京交函〔2025〕742号

北京市交通委员会关于岳各庄村 A 区棚户区 改造土地开发项目（DC-L01、DC-L02、 FT00-0602-0077 地块）交通影响评价 审查意见的函

岳各庄村 A 区棚户区改造土地开发项目 (DC-L01、DC-L02、FT00-0602-0077 地块) 交通设施要求

图则 1

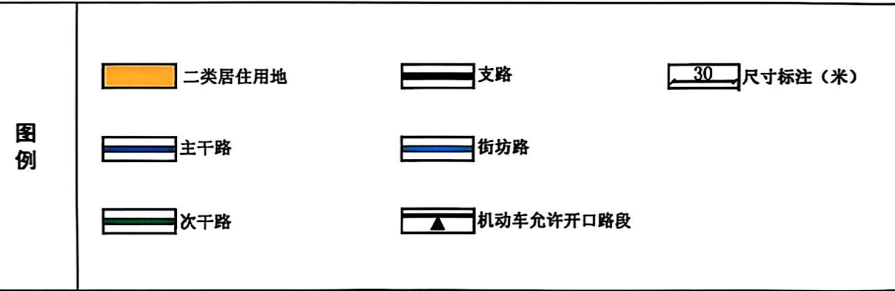
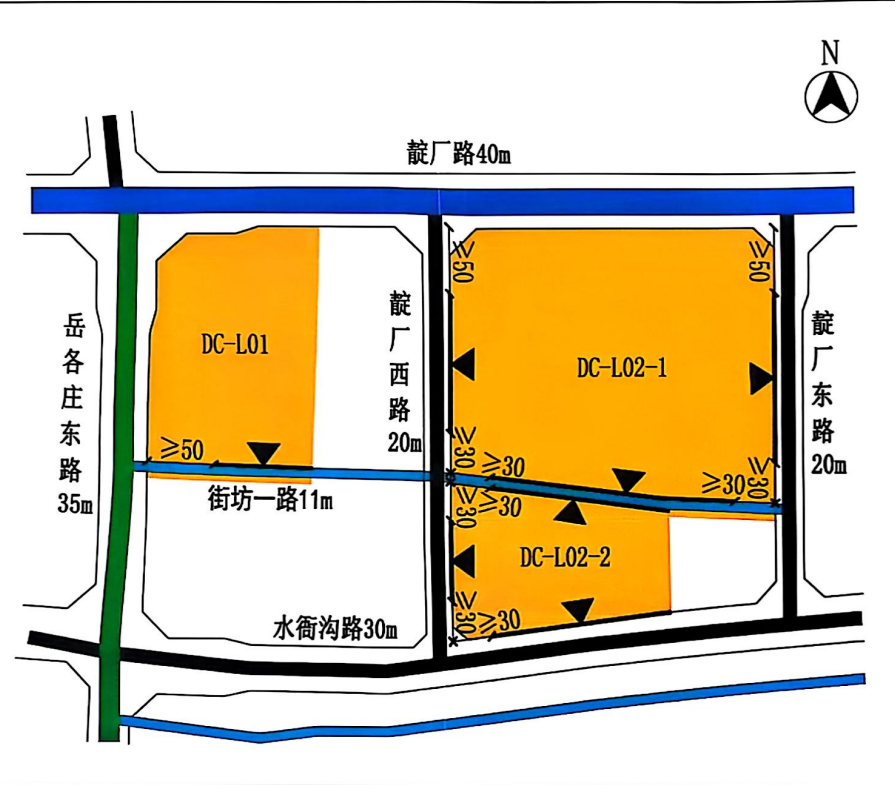
地块编号	用地性质	用地面积 (公顷)	容积率	机动车出入口数量	机动车允许开口位置
DC-L01	二类居住用地	2.26	2.60	≤1	南侧
DC-L02-1	二类居住用地	6.68	2.60	≤2	西侧/东侧/南侧
DC-L02-2				≤1	西侧/北侧/南侧

周边道路和街坊路应按规划与项目同期实施,并完善相关道路交通工程设施。

- 各地块内部双向组织交通路面宽度应不小于 6 米,单向组织交通路面宽度应不小于 5 米。
- 内部道路应按照人车分离原则组织交通,确保机动车和行人交通组织安全顺畅。

- 《北京城市总体规划(2016 年—2035 年)》明确新建居住区推广街区制,建设小街区、开放式、有活力的社区。
- 各地块机动车出入口原则上应设置在低等级道路上,机动车出入口数量和位置应符合《交通分析》和图中相关要求。
- 各地块在城市支路和街坊路上的开口位置不得设于道路交叉口渠化段,并满足与相邻交叉口道路红线交点距离要求:城市干路应不小于 50 米,支路应不小于 30 米。

- 各地块应结合建筑布局、内部道路和内外交通组织流线设置地下车库,地下车库机动车出入口数量和车道数应符合《车库建筑设计规范》(JGJ 100-2015)的相关要求。
- 各地块地下车库出入口之间净距应不小于 15 米,距离项目对外机动车出入口应不小于 7.5 米。

- 居住及配套公建的机动车停车位应符合《北京市居住公共服务设施配置指标》(京政发〔2015〕7 号)二类区相关要求,按照居住(商品房)不少于 1.2 辆/户、居住(安置房)不少于 1 辆/户、居住(公租房)不少于 0.6 辆/户、配套公建 65 辆/万平方米的指标进行配建。停车位应为普通通式停车位,并按《电动汽车充电基础设施规划设计标准》(DB11/T 1455-2017)建设充电基础设施或预留安装条件。
- 非机动车停车位应按居住 2 辆/户、配套公建 150 辆/万平方米的指标进行配建。

图则 2

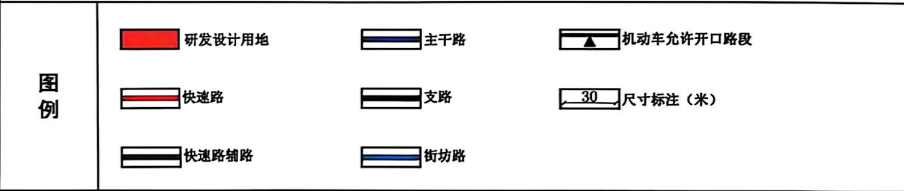
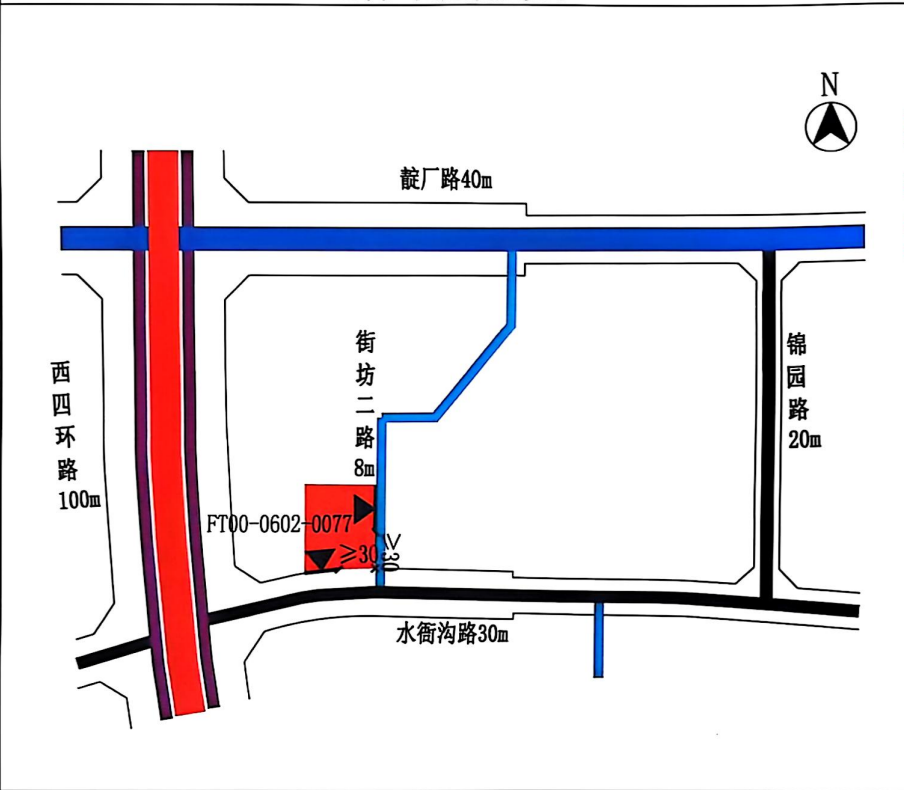
地块编号	用地性质	用地面积 (公顷)	容积率	机动车 出入口数量	机动车允许 开口位置
FT00-0602-0077	研发设计用地	0.41	3.29	≤1	南侧/东侧

周边街坊路应按规划与项目同期实施,并完善相关道路交通工程设施。

1. 地块内部双向组织交通路面宽度应不小于 6 米,单向组织交通路面宽度应不小于 5 米。
2. 内部道路应按照人车分离原则组织交通,确保机动车和行人交通组织安全顺畅。

1. 地块机动车出入口原则上应设置在低等级道路上,机动车出入口数量和位置应符合《交通分析》和图中相关要求。
2. 地块在城市支路和街坊路上的开口位置不得设于道路交叉口渠化段和道路弯曲段,并满足与相邻交叉口道路红线交点距离要求:城市干路应不小于 50 米,支路应不小于 30 米。

1. 地块应结合建筑布局、内部道路和内外部交通组织流线设置地下车库,地下车库机动车出入口数量和车道数应符合《车库建筑设计规范》(JGJ 100-2015)的相关要求。
2. 各地下车库出入口之间净距应不小于 15 米,距离项目对外机动车出入口应不小于 7.5 米。

1. 公共建筑的机动车停车位应符合《公共建筑机动车停车配建指标》(DB11/T 1813-2020)三类区相关要求,按照商务办公 50-70 辆/万平方米的指标进行配建。停车位应为普通自走式停车位,并按《电动汽车充电基础设施规划设计标准》(DB11/T 1455-2017)建设充电基础设施或预留安装条件。
2. 非机动车停车位应按照办公 150 辆/万平方米的指标进行配建。
